MODIFICATION DU MODE DE TRAITEMENT DES TERRES POLLUÉES ADAPTATION DES MESURES D'ÉVITEMENT

PROJET D'ARRÊTÉ COMPLÉMENTAIRE

RAPPORT DE L'INSPECTION DES INSTALLATIONS CLASSÉES

Établissement : SUEZ RR IWS MINERALS FRANCE

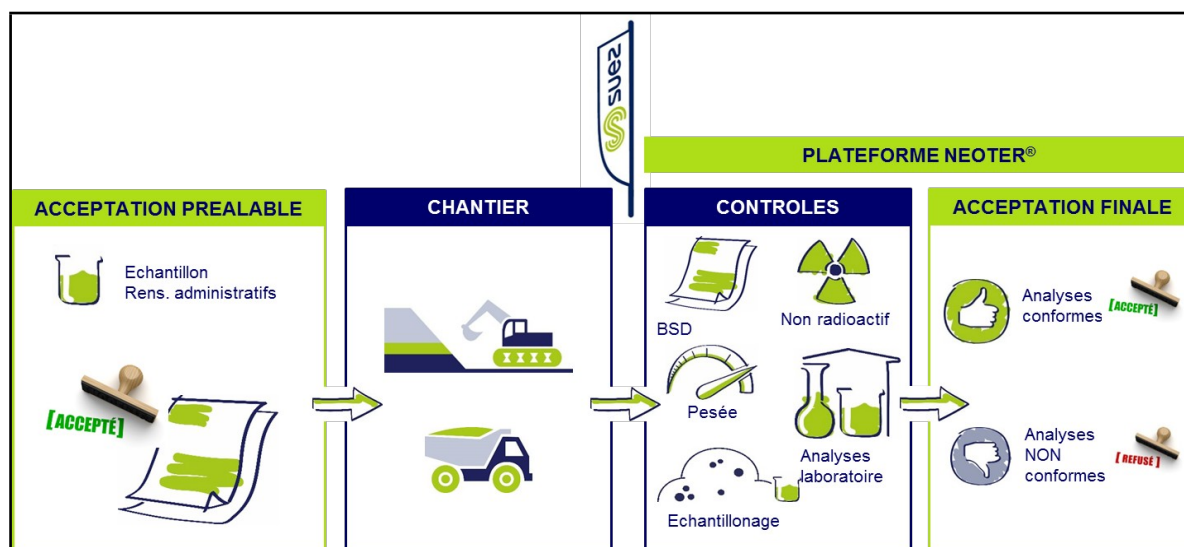
Le principe de fonctionnement de la plate-forme de tri-transit-traitement-valorisation des terres est schématisé dans la figure suivante, et détaillé ci-après.

Le principe du traitement biologique utilise la combinaison de deux techniques de dépollution :

- le traitement biologique qui permet la dégradation de molécules de types hydrocarbures ;
- la ventilation, qui permet d'une part de réduire les concentrations en composés volatils par aspiration et, d'autre part, d'apporter l'oxygène nécessaire à la biodégradation par injection d'air.

Chaque biopile est constituée d'un tertre, d'un réseau de drain et d'un module procédé (système aéraulique et système de filtration des gaz avant rejet). Les biopiles seront équipées d'un réseau d'aération en circuit fermé permettant de maintenir la pile en dépression. La machinerie aéraulique se composera des différents éléments nécessaires au bon fonctionnement du traitement et notamment :

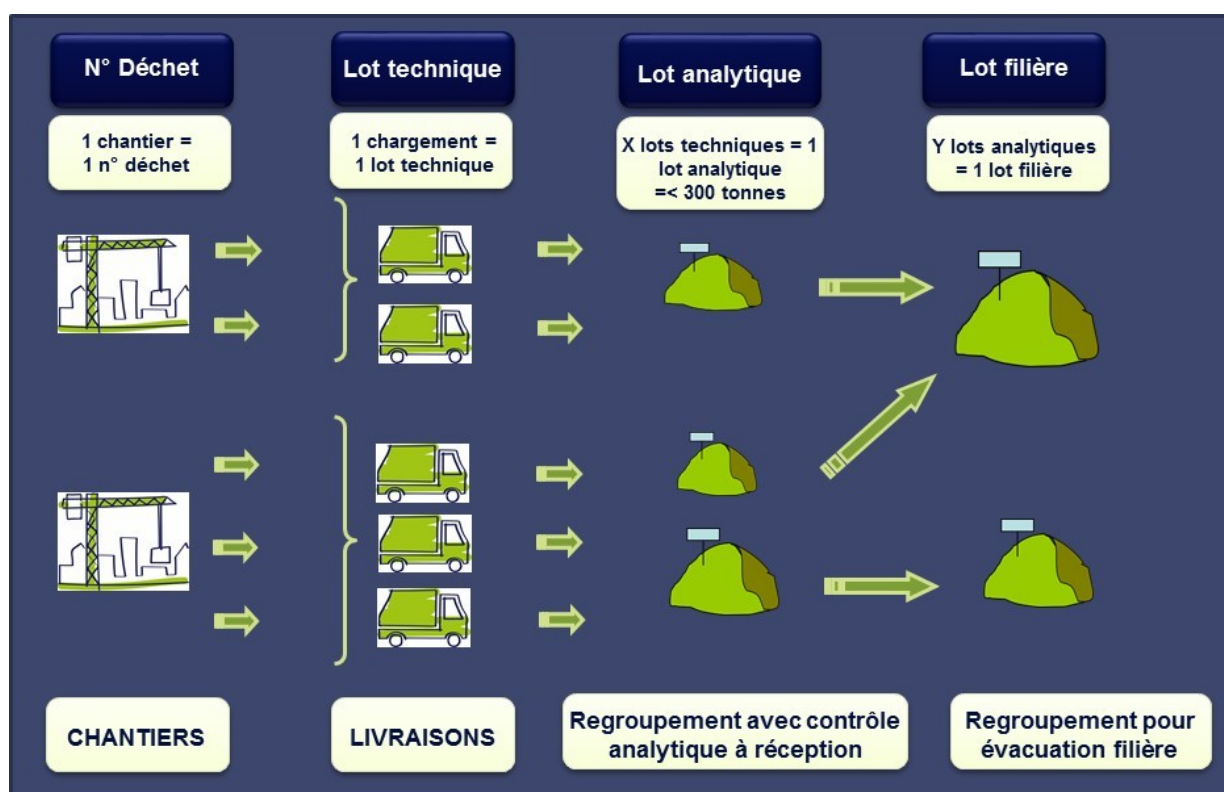
Le schéma suivant présente la traçabilité des lots.
